RENESAS TECHNICAL UPDATE

製品分類	MPU & MCU	発行番号	TN-16C-A192A/J	Rev.	第1版
題名	R32C/118グループハードウェアマニュアルの誤記訂正		情報分類	技術情報	
適用製品	R32C/118グループ	対象ロット等	関連資料	R32C/118グループハードウェア マニュアル Rev.1.00 (RJJ09B0566-0100)

R32C/118グループハードウェアマニュアル Rev.1.00 において誤記がありましたので、以下のとおり訂正いたします。

図16.2 タイマBの構成

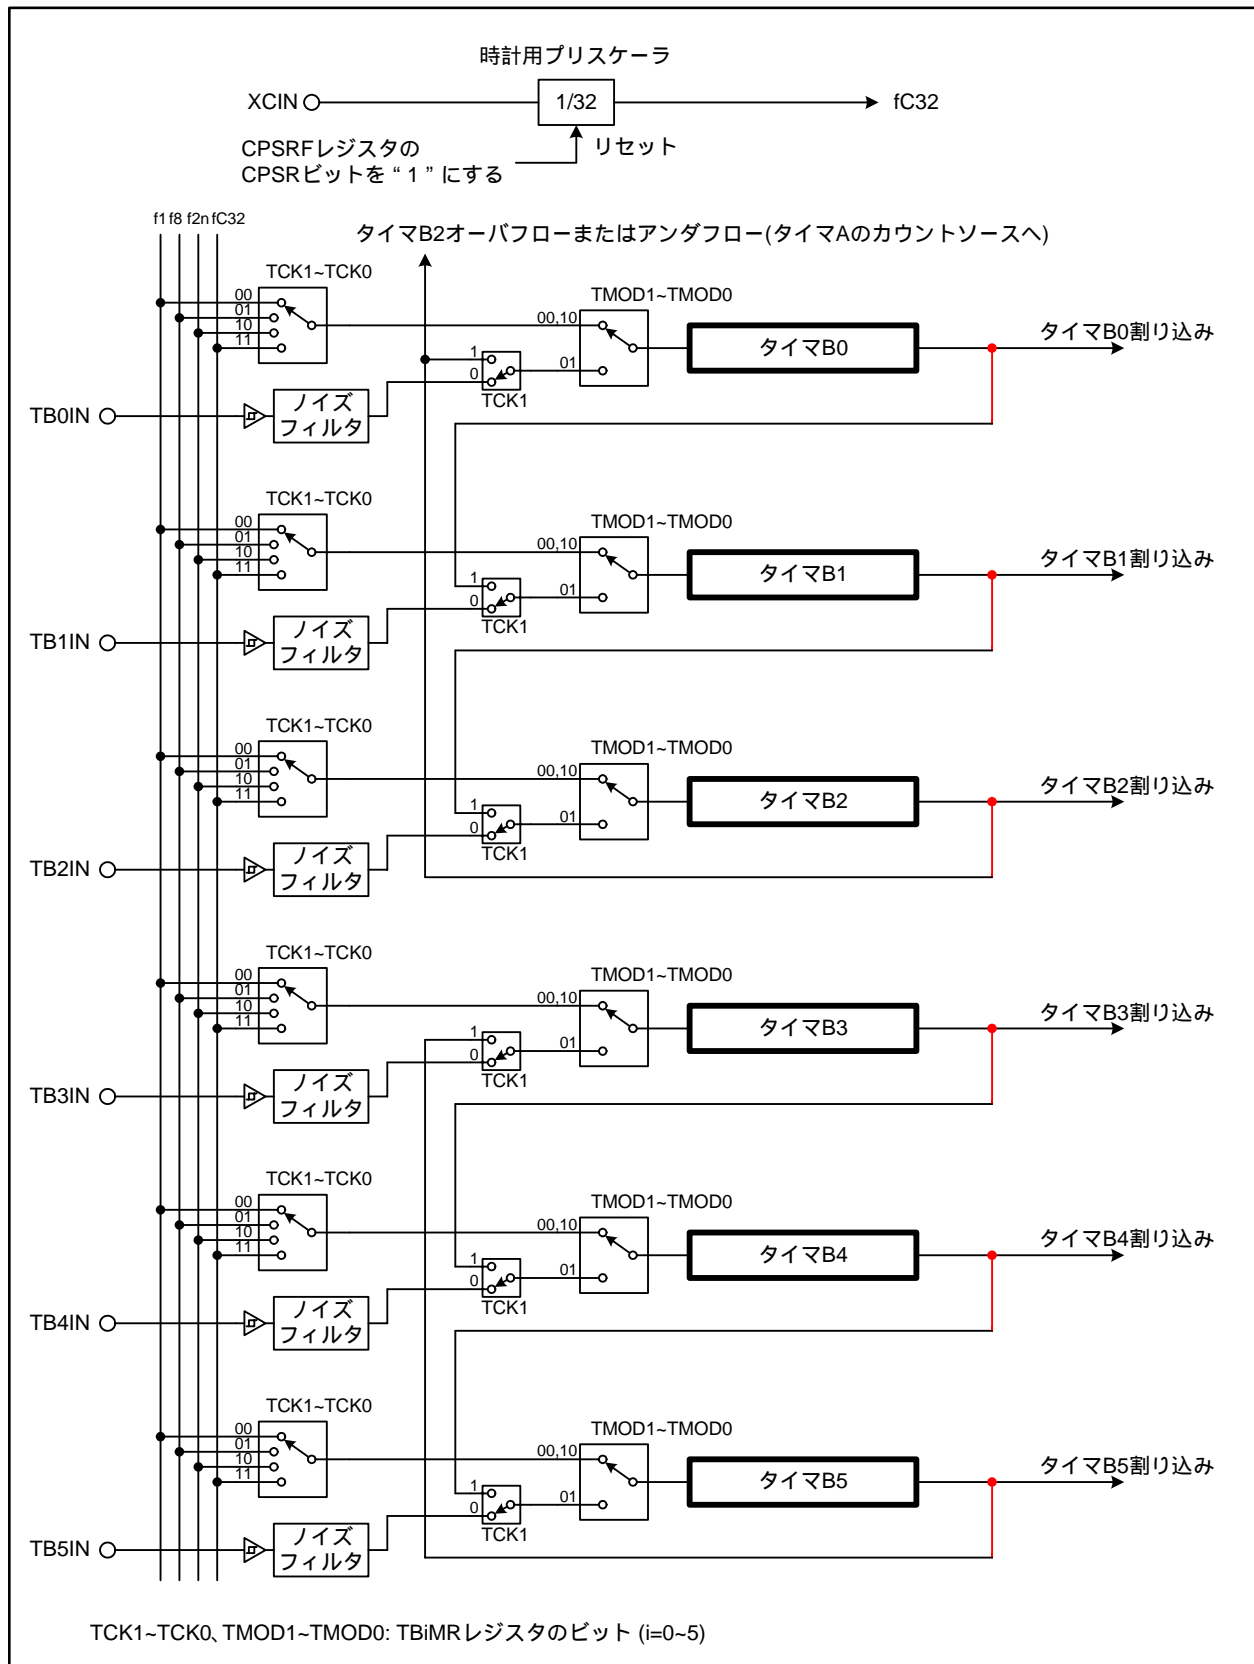
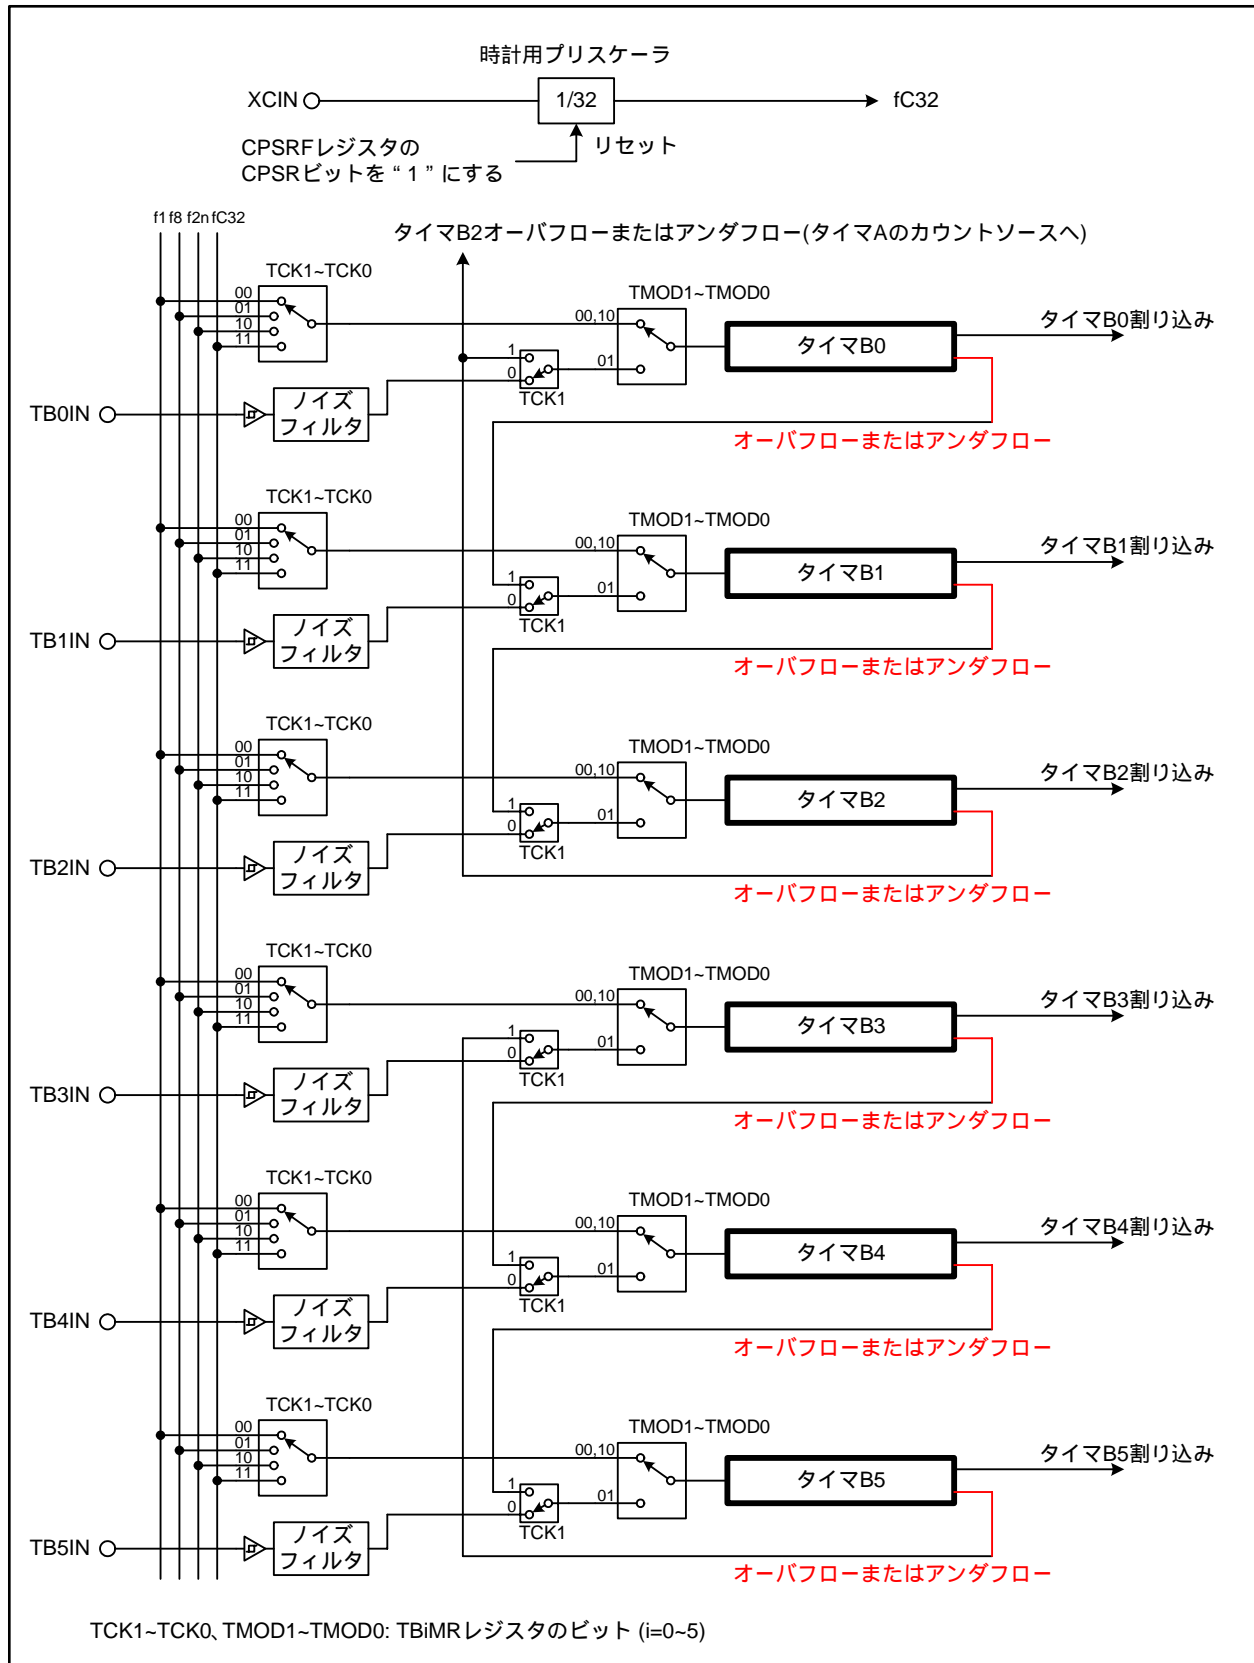
図16.2を以下のとおり訂正いたします。
